Oggetto: POSTA CERTIFICATA: **osservazioni metanodotto Chieti-Larino (Libertini Marisa)**
osservazioni metanodotto Filetto marisa.pdf(2082178)

OGGETTO: osservazioni al progetto per la realizzazione di un metanodotto "Larino - Chieti"

FILETTO, loc. C.lla Saraceno
Villa romana, fronte ovest
30/5/1991

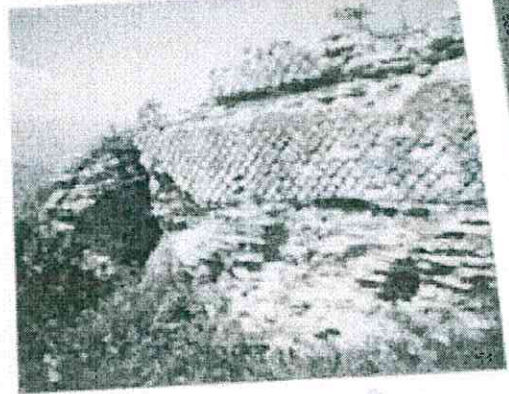
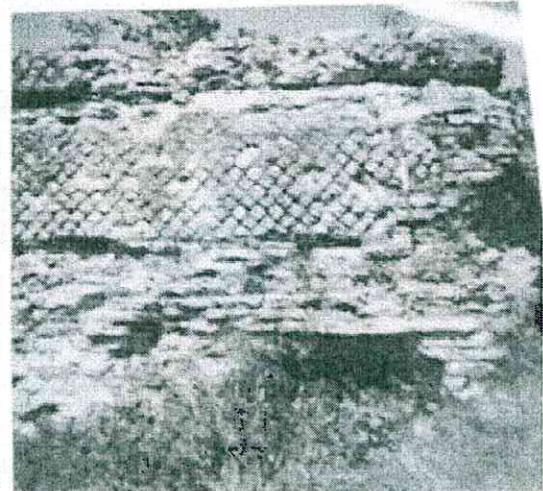
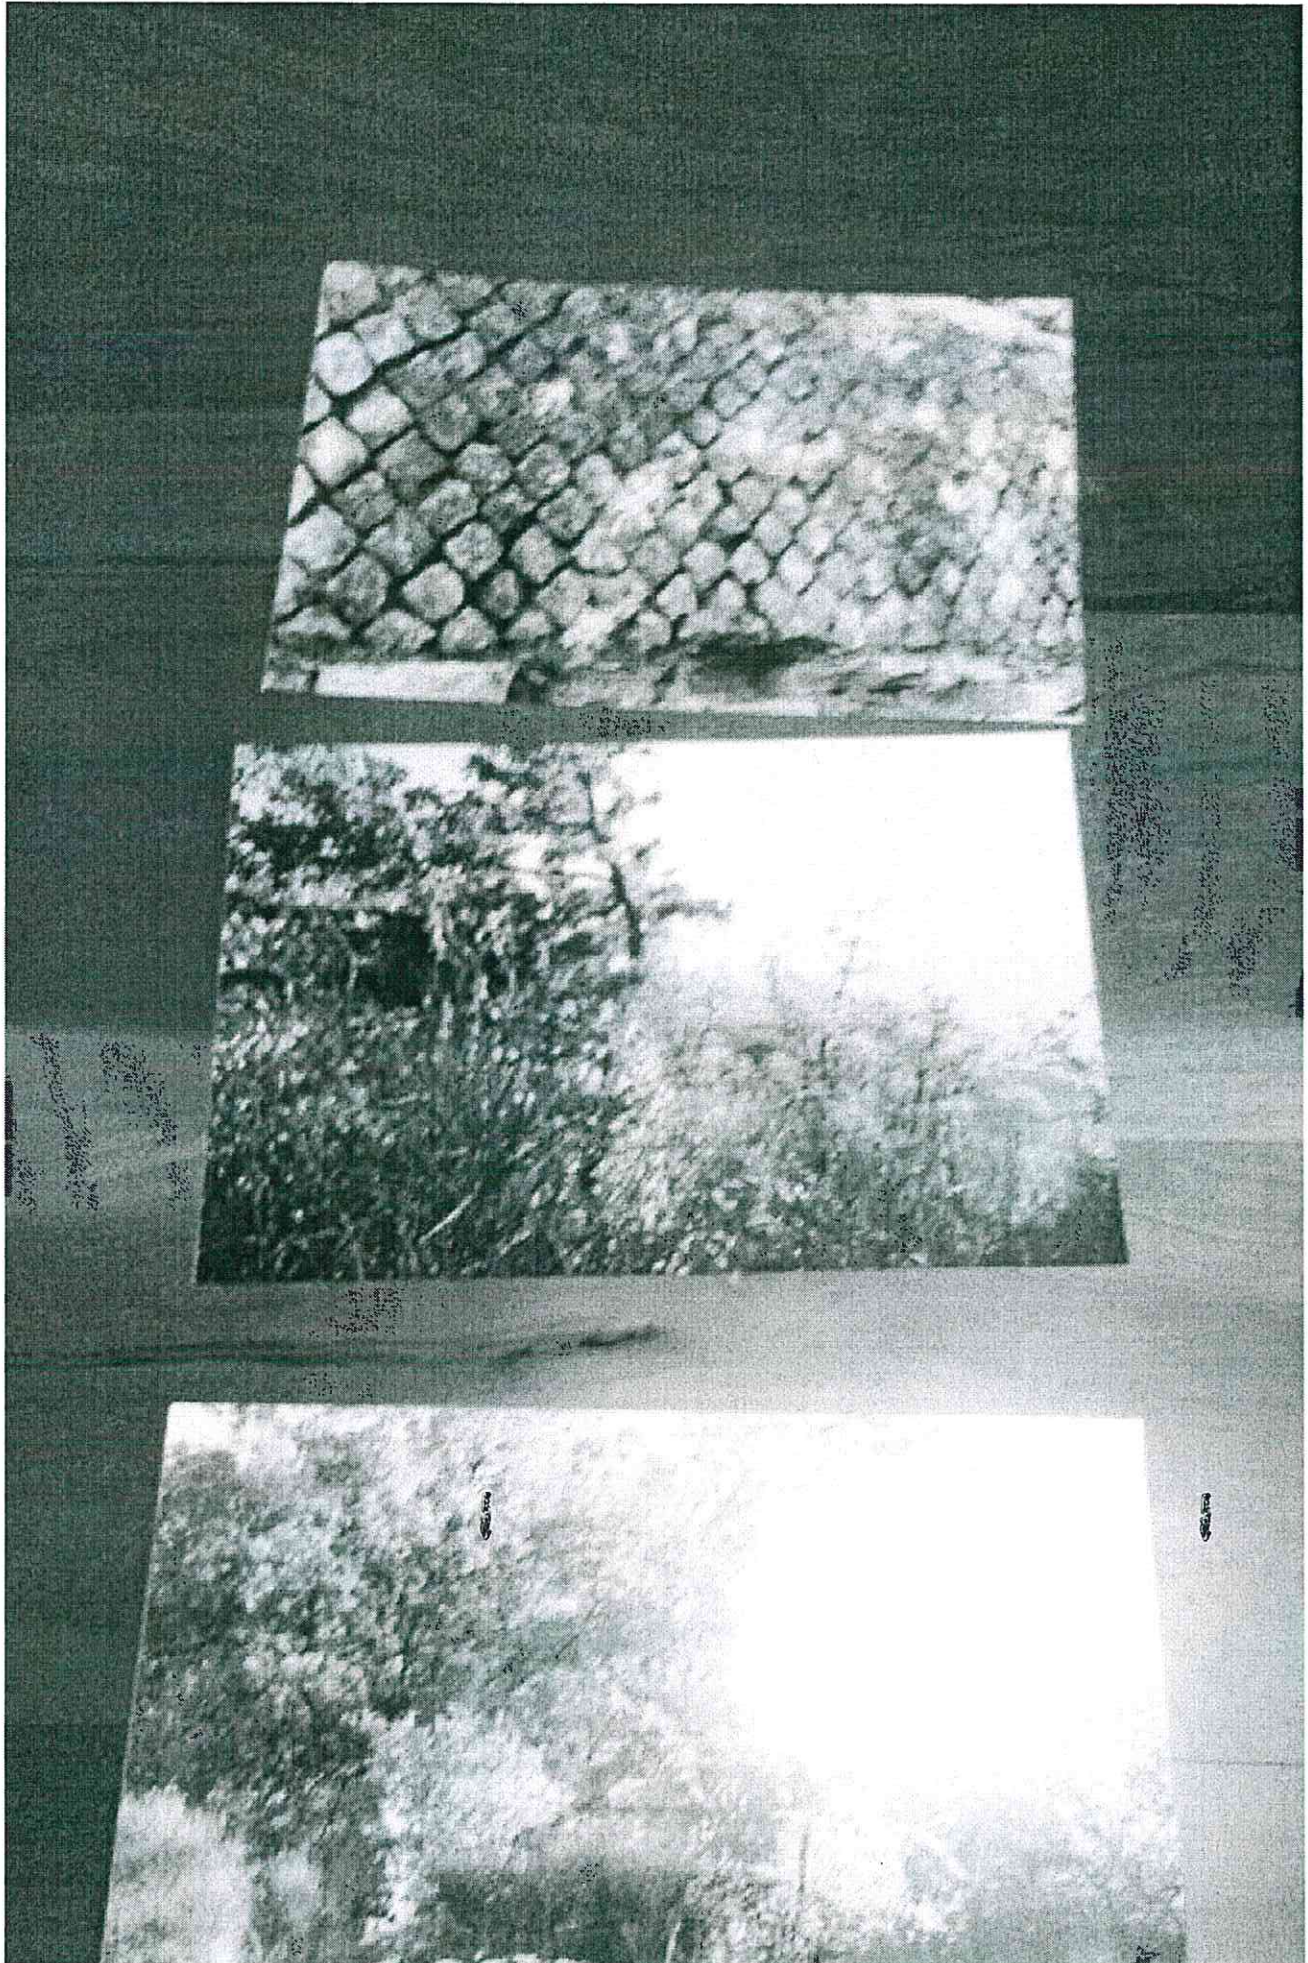
In contrada colle Saraceni si segnala la presenza di una zona archeologica di epoca Romana con "opus reticulatum" come si può vedere dall'allegato fotografico.
